Besprekingsverslag bijeenkomst “Kop van Zuid”

Vergadering	Kop van Zuid	Datum	14 september 2016
Locatie	Hotel Opduin	Tijd	19.30 uur

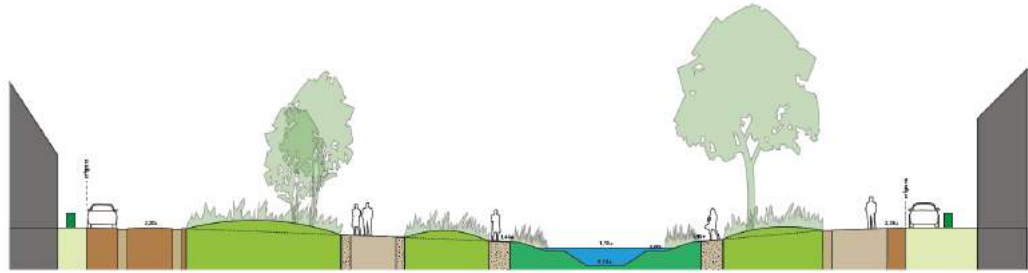
In de zaal wordt wel en niet instemmend gereageerd op het ontwerp en de achterliggende visie. Sommigen vragen zich af of het noodzakelijk is om zoveel geld uit te geven om De Brink om te vormen. Anderen zien problemen met veiligheid van kinderen bij de brug (verkeer) en achter de glooiende duinheuvels (water). Ook wordt minder zicht op commerciële ruimtes door de glooiingen als niet wenselijk ervaren. Is zoveel nieuw open water wel nodig en wenselijk (denk ook aan problemen met blauwalg)? Wat is de aantrekkende werking op hangjongeren in het verblijfsgebied? Stuivend zand moet in ieder geval worden voorkomen. Deze knelpunten worden door Pepijn meegenomen in de verdere uitwerking.
